Mission régionale d'autorité environnementale
PROVENCE ALPES CÔTE D'AZUR

Avis délibéré
de la Mission régionale d'autorité environnementale
Provence-Alpes-Côte d'Azur
sur le projet de parc solaire photovoltaïque sur la commune de
Selonnet (04)

N° MRAe
013387/A P

Figure 2: Plan de masse du projet - source : étude d'impact

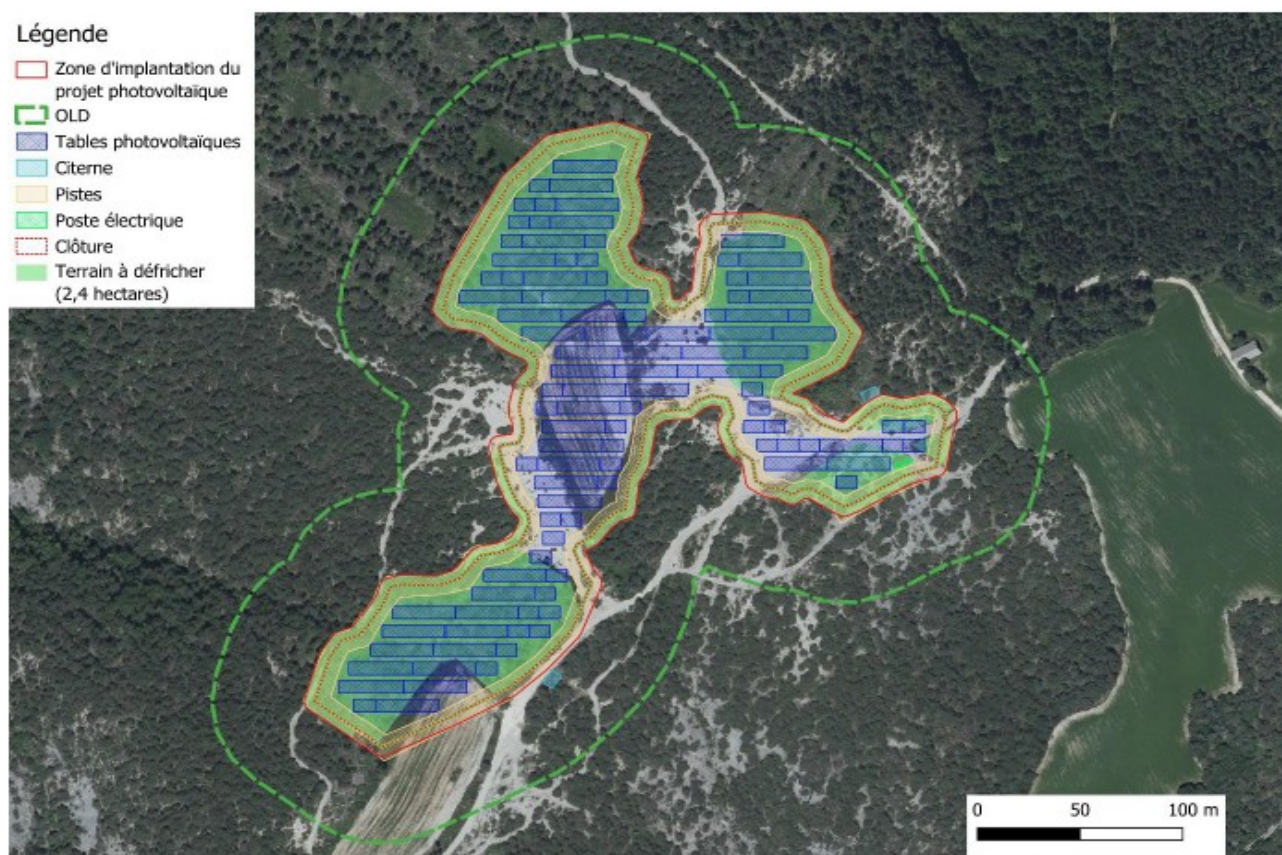
L'accès au site nécessite la création d'une nouvelle piste composée d'une couche de graves compactées, non imperméabilisées. L'injection de l'électricité produite sur le réseau public de distribution nécessite de relier le poste de livraison à un poste source. L'étude d'impact indique qu'un raccordement « *au poste source des Fillys* » est envisagé, sans toutefois en analyser les incidences, ni celles de la création de la piste, alors qu'ils font partie intégrante du projet³.

La MRAe recommande de compléter le périmètre de projet pris en compte dans l'étude d'impact par l'opération de raccordement au poste source, d'en analyser les incidences et de prévoir, le cas échéant, des mesures d'évitement et de réduction adaptées.
